**Oggetto: INFORMAZIONE DI SICUREZZA PER MONITOR/DEFIBRILLATORI
PHILIS HEARTSTART MRx.
NUMERO DI SERIE: vedi allegato.**

INFORMAZIONE DI SICUREZZA

Monitor/Defibrillatori Philips HeartStart MRx.

L'indicatore di dispositivo pronto per l'uso potrebbe visualizzare uno stato non documentato nel manuale Istruzioni per l'Uso.

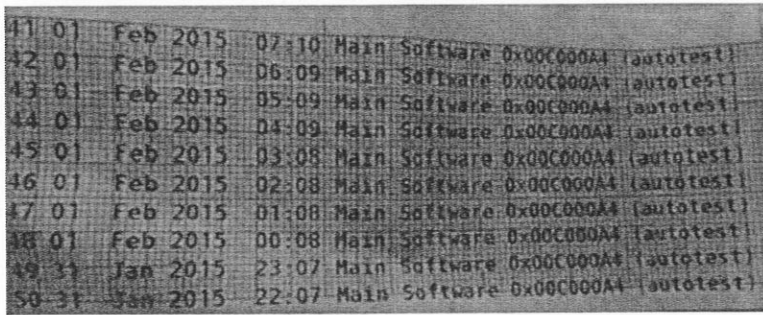
Codice prodotto:	Modello	861288	M3535A	989803132391	M3535ATZ	861289	M3536A	989803132401	M3536ATZ	861314	M3536J	861464	M3536M	861481	M3536M2	861483	M3536M4	861484	M3536M5	861491	M3536M6	861465	M3536MC
Codice prodotto:	Modello																								
861288	M3535A																								
989803132391	M3535ATZ																								
861289	M3536A																								
989803132401	M3536ATZ																								
861314	M3536J																								
861464	M3536M																								
861481	M3536M2																								
861483	M3536M4																								
861484	M3536M5																								
861491	M3536M6																								
861465	M3536MC																								
DESCRIZIONE DEL PROBLEMA	A seguito dell'esecuzione di test interni e di segnalazioni da parte di alcuni Clienti, è stato identificato il seguente problema software: gli MRx, dotati di versione software F.03.06 (modello M3535A) o T.00.05 (modello M3536A) e precedenti, potrebbero interrompere il test automatico del dispositivo pronto per l'uso (RFU) in uno stato anomalo quando il dispositivo viene spento. Se questa evenienza si dovesse verificare, la finestra dell'indicatore di dispositivo pronto per l'uso visualizzerebbe uno stato (vedi immagine sottostante) non documentato nel manuale Istruzioni per l'Uso.

DESCRIZIONE DEL PROBLEMA (continua)	All'accensione del dispositivo, lo stato anomalo sparisce e al suo posto verrà visualizzata una “clessidra” che indica che il dispositivo è pienamente funzionante in tutte le modalità di monitoraggio e di terapia. Non esiste alcun rischio clinico se il dispositivo, che ha visualizzato uno stato anomalo, viene acceso e messo in servizio. Il dispositivo, benché interessato dal problema descritto, continuerà ad eseguire il test automatico ogni ora e nel riepilogo degli eventi continuerà a riportare il codice 0x00C000A4 come da immagine seguente:  Nota: mentre un MRx che sperimenta questo problema riporterà in modo affidabile questo codice nel riepilogo degli eventi, la presenza del codice C000A4 non significa necessariamente che sul dispositivo si stia verificando il problema.
RISCHI CONNESSI	Se il problema dovesse verificarsi, l'utilizzatore potrebbe mettere fuori uso l'MRx senza motivo. Tuttavia, la funzionalità del dispositivo non è compromessa.

AZIONI DA INTRAPRENDERE DA PARTE DELLO OPERATORE	In attesa dell'aggiornamento software, siete pregati di informare tutti gli operatori che possono continuare ad utilizzare il dispositivo, anche se dovesse apparire lo stato anomalo. Una volta che il dispositivo viene acceso, lo stato anomalo indicato sparisce e il dispositivo funzionerà normalmente in tutte le modalità di monitoraggio e di terapia.
AZIONI PLANIFICATE DA PHILIPS	Philips a proprie spese eseguirà un aggiornamento su tutte le apparecchiature interessate dal problema descritto.
